柏崎刈羽原子力発電所5号炉 審査資料	
資料番号	KK5PLM-07 改0
提出年月日	2019年7月18日

柏崎刈羽原子力発電所5号炉 審査会合における指摘事項の回答 (耐震安全性評価)

柏崎刈羽原子力発電所5号炉 審査会合における指摘事項の回答一覧表

17-10 流れ加速型腐食

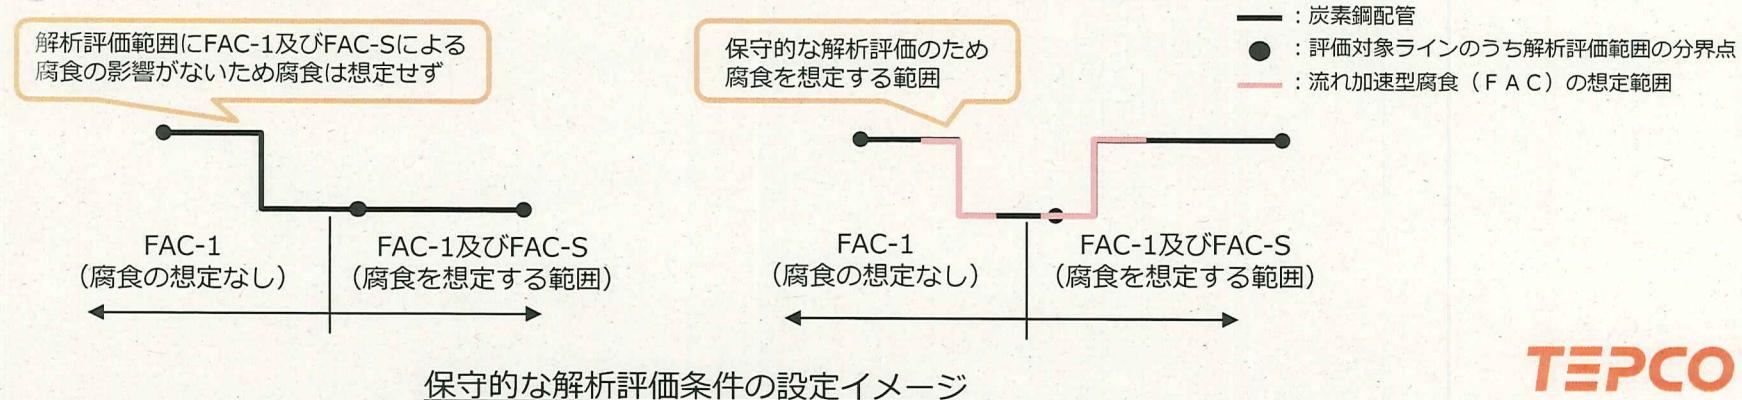
No.	指摘事項	回答
17-10 耐震安全性評価 (2019年6月20日 第17回審査会合)	・流れ加速型腐食 炭素鋼配管の流れ加速型腐食について、原子炉格納容器内の配管選定の考え方が、過去のPLMの考え方(2F-4等)と異なっているように見受けられるので、評価対象の選定の考え方から整理して説明すること。	P.2

○流れ加速型腐食（FAC）における評価対象ラインの抽出方法

- 冷温停止の維持に必要な機器のうち、流れ加速型腐食（FAC）の想定される炭素鋼配管について、「発電用原子力設備規格 配管減肉管理に関する技術規格（JSME S NH1-2006）」に基づき評価対象ラインを抽出する。
- 具体的には、流れ加速型腐食（FAC）発生の可能性が小さいとされているFAC-1管理範囲以外の箇所を含むラインを評価対象ラインとして選定した。

評価対象ライン	管理ランク	備考
炭素鋼配管（給水系）	FAC-1	原子炉格納容器内
	FAC-1及びFAC-S	原子炉格納容器外

- ただし、過去の耐震安全性評価においては、流れ加速型腐食（FAC）の想定されるFAC-1及びFAC-Sの範囲を保守的に解析評価するため、流れ加速型腐食（FAC）発生の可能性が小さいとされる管理ランクFAC-1の範囲においても、流れ加速型腐食（FAC）を想定して耐震安全性評価を実施した例もある。なお、今回の耐震安全性評価では当該解析条件は設定していない。
